Annexe 3 : Dossier de cadrage vis-à-vis de la Loi sur l'Eau et du PPRI (AC
D'EAU – novembre 2024)

Demandes de compléments

Dossier de cadrage vis-à-vis de la Loi sur l'eau et du Plan de Prévention du Risque d'inondations (PPRI), du projet de déplacement d'une aire de stockage de produits minéraux sur la commune de Clermont-le- Fort (31)

Projet n°OCCI24-012
Novembre 2024

Figure 4 : Cartographie des zones de déblais-remblais et aménagements projetés

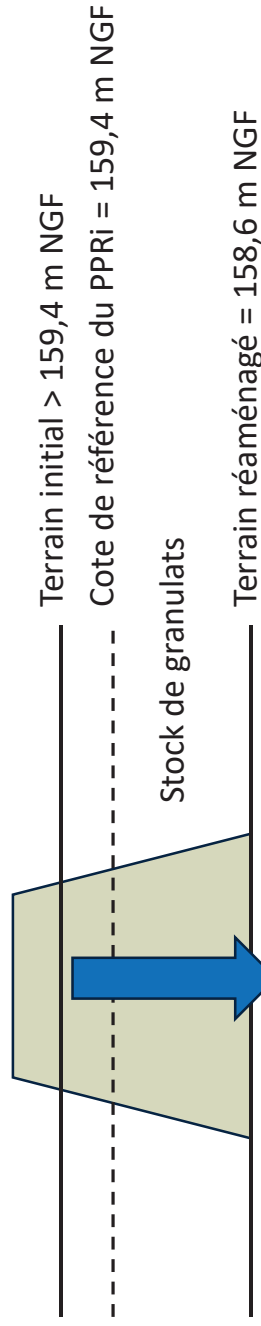
- La superficie totale de la construction et des éventuelles surfaces remblayées ne doit pas excéder un tiers de la surface totale de la parcelle	Cf. figure 4 en p15 et tableau 2 en p16

- La construction de sous-sols est interdite	Sans objet	
- Le dossier devra indiquer un plan de situation et en coupe permettant de justifier les deux premières prescriptions	Cf. figure 4 en p15 et tableau 2 en p16 + ajout annexe 3 pour le plan en coupe	
Le dépôt de stockage de matériaux, comme indiqué au 3.3 du PPRI, est interdit en dessous de la côte de référence	Compléments paragraphe 3 de la p7 + paragraphes 3 et 5 de la p8 + paragraphe fin p35	
Les voies d'accès, stationnement et aires de retournement de toute nature doivent être arasés au niveau du terrain naturel	Complément paragraphe fin p38	
Sur la base des conditions du PPRI, le porteur de projet doit apporter les éléments hydrauliques démontrant que le périmètre de la zone inondable n'est pas modifié, que la classe de l'aléa reste en tout point faible à moyen	Compléments paragraphe fin p40 et figures 22 et 23 p41 et p42	
À ce stade les justifications sont insuffisantes. Un relevé topographique réalisé par géomètre expert du terrain naturel sera également attendu	Ajout annexe 3

La parcelle sera aménagée à une cote de 158,6 m NGF, impliquant (cf. **figure 4, tableau 2 et annexe 3**) :

- une surface de déblais de 8 410 m² ;
- une surface de remblais de 1 960 m² à laquelle s'ajoute une surface de 1 650 m² de stocks localisés sur la zone de déblais, et donc considérés comme des remblais ;
- **une surface cumulée de remblais équivalent ainsi à 31% de la surface totale de la parcelle (1,15 ha).**
- un volume de déblais de 5 410 m³ ;
- un volume de remblais liés au terrassement de 960 m³ ;
- un volume de remblais lié à la présence des stocks, casiers et pont-bascule de 380 m³ (cf. **figure 5**) ;
- **un delta déblais/remblais de 4 100 m³. C'est à dire que le projet permet une augmentation des volumes disponibles pour l'expansion de la crue d'environ une piscine olympique et demie.**

Figure 8 : Plan prévisionnel du fossé

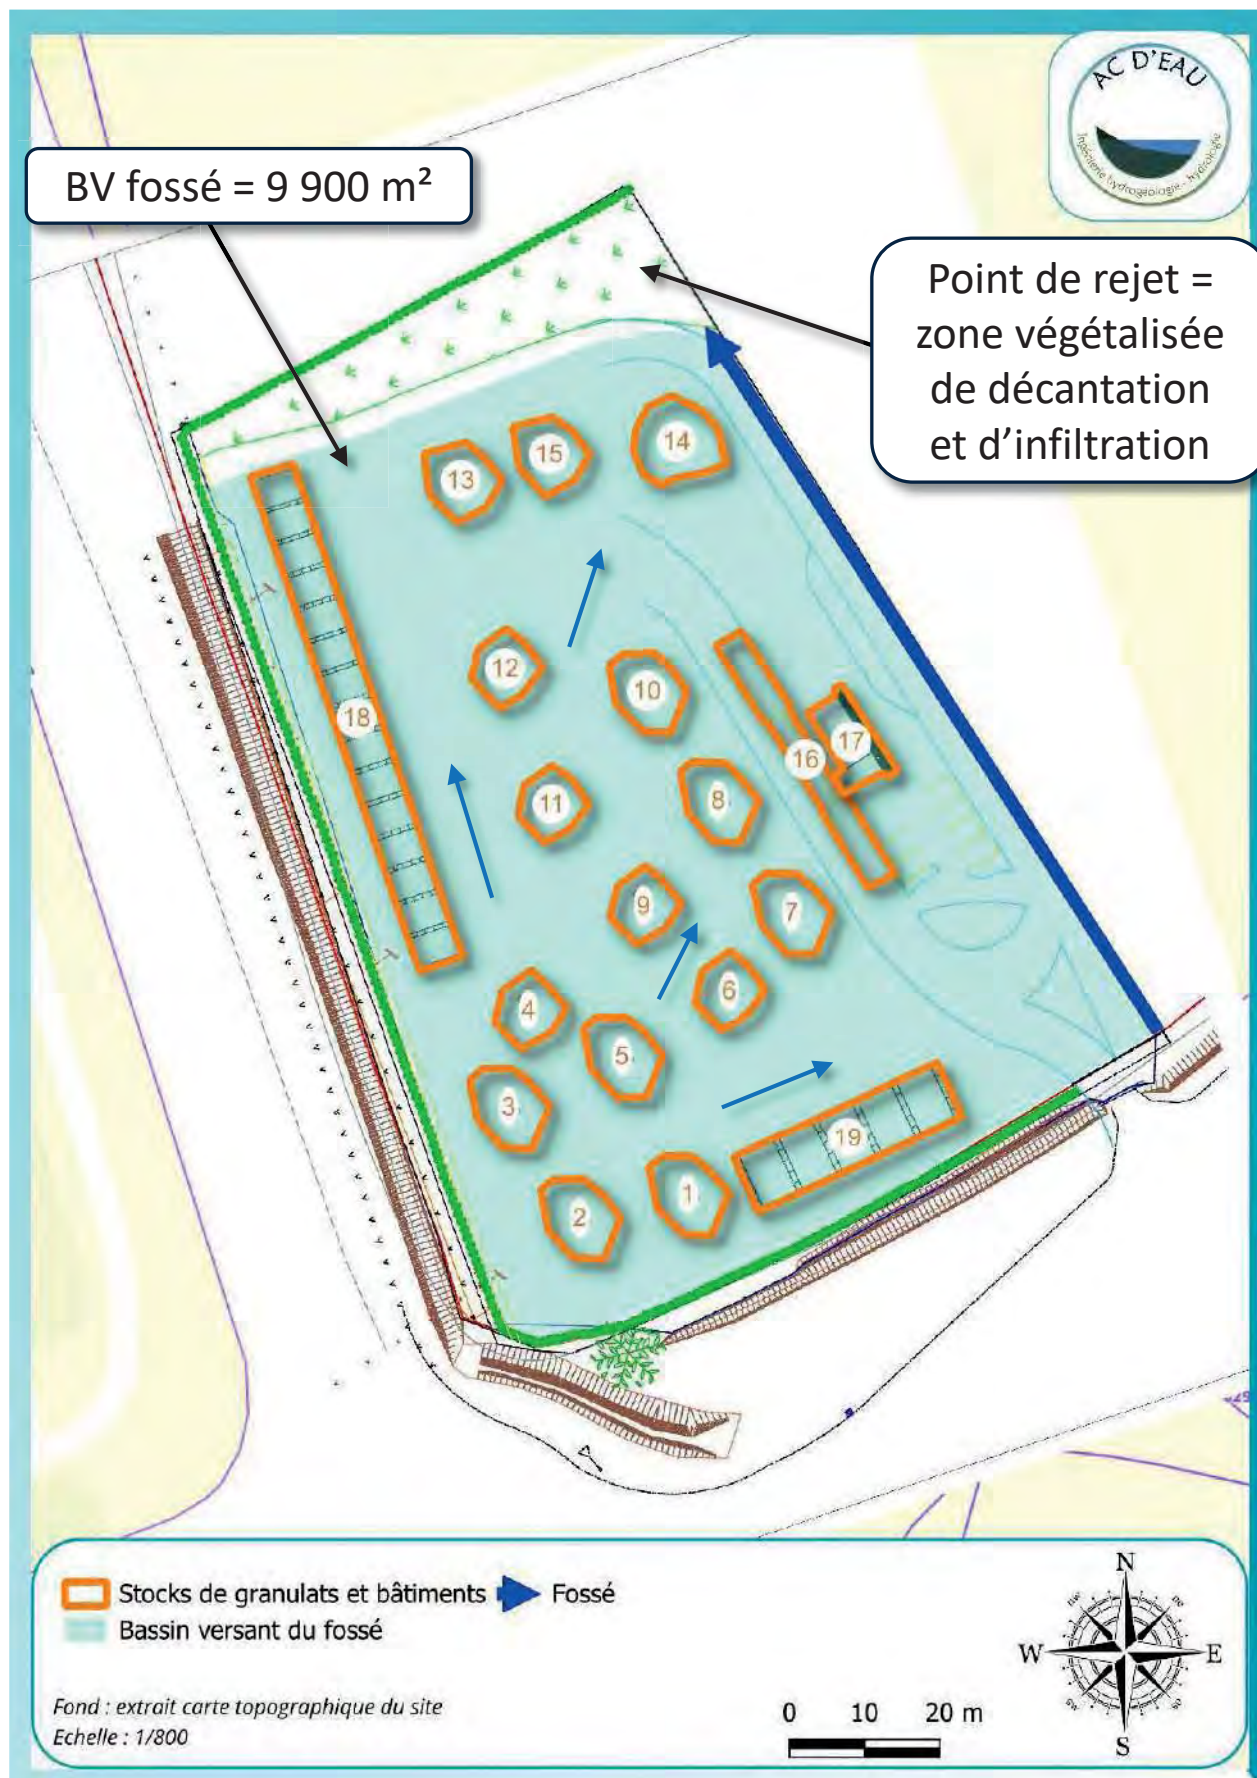
- démonstration de la surface du bassin versant intercepté avec représentation cartographique de son périmètre	Ajouté figure 8 en p21	
- plan et coupes de la/les noue/s	Ajouté paragraphe fin p20

- description du fonctionnement de la noue	Ajouté paragraphe fin p20	
- description du fonctionnement du système de collecte des eaux de ruissellement et de leur envoi vers la/les noues	Ajouté paragraphe fin p20 ert figure 8 en p21

- plan montrant le point de rejet de la noue	Ajouté paragraphe fin p20 ert figure 8 en p21	
- si le rejet en milieu récepteur, la démonstration du non impact doit être faite	Ajouté paragraphe fin p20 ert figure 8 en p21

Le projet prévoit que les eaux de ruissellement de la parcelle soient collectées via un fossé périphérique, localisé en bordure Est, puis dirigées vers la limite nord correspondant au point bas de la parcelle (cf. figure 3). La végétation existante à cet endroit sera laissée en place permettant un ralentissement des écoulements, l'infiltration des eaux et la décantation des éventuelles particules fines (solution fondée sur la nature). Le site étant bordé de part et d'autre de fossés routiers, le bassin versant hydraulique du fossé interne au site sera limité à l'emprise du projet, c'est-à-dire à une **surface estimée à 9 900 m² (cf. figure 8). Les eaux de ruissellement s'écouleront gravitairement vers ce dernier.**
